<b>CONCEPTO TÉCNICO DE REVISIÓN DE ESTUDIO PARTICULAR DE AMENAZA Y RIESGO POR FENÓMENOS DE REMOCIÓN EN MASA EN FASE I</b>	Código:	GPR-FT-08
		Versión:	04
		Código Documental:

1.1 CONCEPTO TÉCNICO No. CT:	7220
1.2 ÁREA:	Análisis y Mitigación de Riesgos
1.3 COORDINACIÓN:	Estudios y Conceptos Técnicos
1.4 REFERENCIA CRUZADA RADICADO FOPAE:	2013ER26939
1.5 RESPUESTA OFICIAL No.	RO-68029

2.1 SOLICITANTE:	E Y R ESPINOSA Y RESTREPO S.A.
2.2 PROYECTO:	SALON COMUNAL VARGAS VILA
2.3 LOCALIDAD:	19. Ciudad Bolívar
2.4 UPZ:	67. Lucero
2.5 BARRIO O SECTOR CATASTRAL:	Barrio Altos de Jalisco - Sector Catastral Lucero Alto
2.6 DIRECCIÓN:	Transversal 18 Q Bis A y Transversal 18 Q Bis C, entre la Diagonal 61 B Sur y la Diagonal 61 B Bis Sur (*)
2.7 CHIP:	(*)
2.8 ÁREA (Ha):	0.017 (**)
2.9 FECHA DE VISITA:	26 de Agosto de 2013
2.10 EJECUTOR DEL ESTUDIO:	E Y R ESPINOSA Y RESTREPO S.A.

Figura No. 1. Localización general del proyecto “SALÓN COMUNAL VARGAS VILA” ubicado en la Transversal 18 Q Bis A y Transversal 18 Q Bis C, entre la Diagonal 61 B Sur y la Diagonal 61 B Bis Sur en el Plano Normativo de Amenaza por Remoción en Masa (Decreto 364 de 2013).

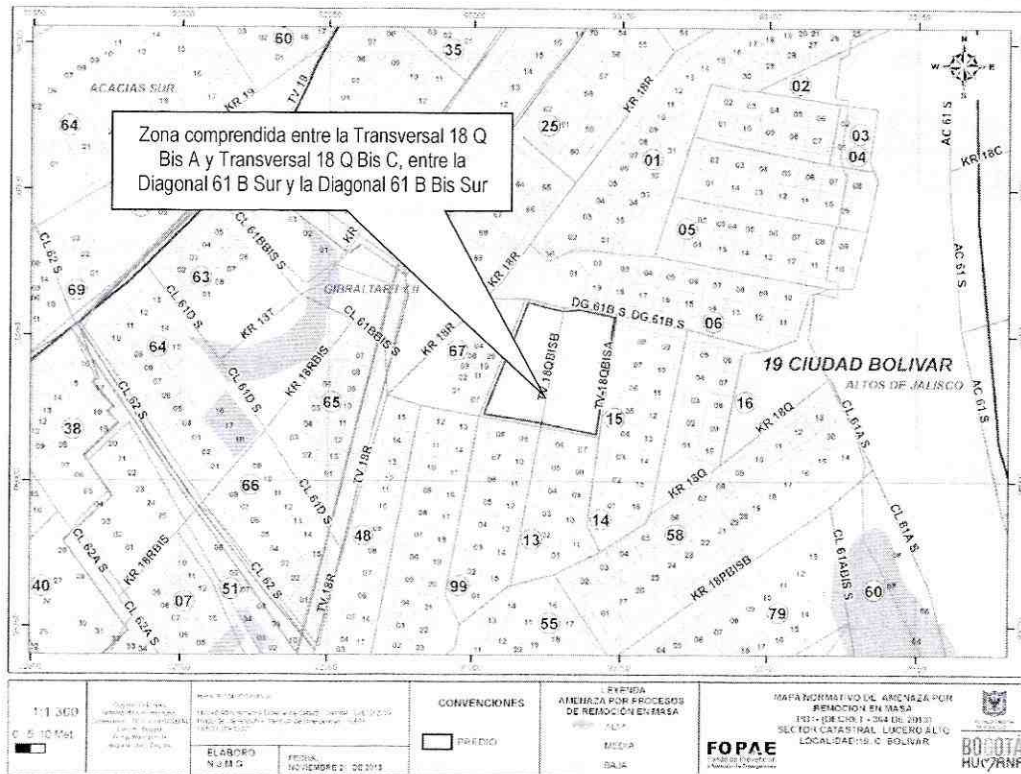
Transversal 18 Q Bis A y Transversal 18 Q Bis C, entre la Diagonal 61 B Sur y la Diagonal 61 B Bis Sur, en el plano normativo de amenaza por remoción en masa del POT. El sector se encuentra en zona de AMENAZA MEDIA por procesos de remoción en masa.

Fotografía No 1. Vista del “Salón Comunal Vargas Vila”.

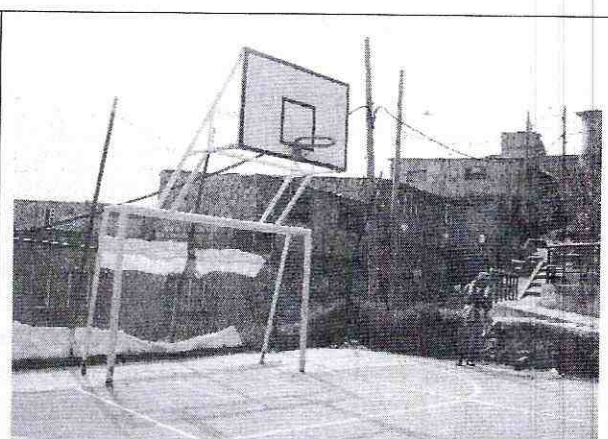
El área donde se propone adelantar el proyecto, corresponde con una zona de pendiente media, en el que en el momento de la verificación de campo no se observaron procesos activos de remoción en masa ni evidencias de éstos. En el área cercana a la del desarrollo del proyecto se encuentran edificaciones de hasta tres (3) pisos de altura.

En el mencionado predio se encontró una edificación que un sector cuenta con dos (2) pisos de altura y en el otro en mayor extensión un (1) piso de altura. En el momento de la verificación de campo adelantada no se evidenciaron condiciones o elementos que permitan inferir la presencia de procesos de inestabilidad geotécnica activos en el área del proyecto o sus zonas aledañas.
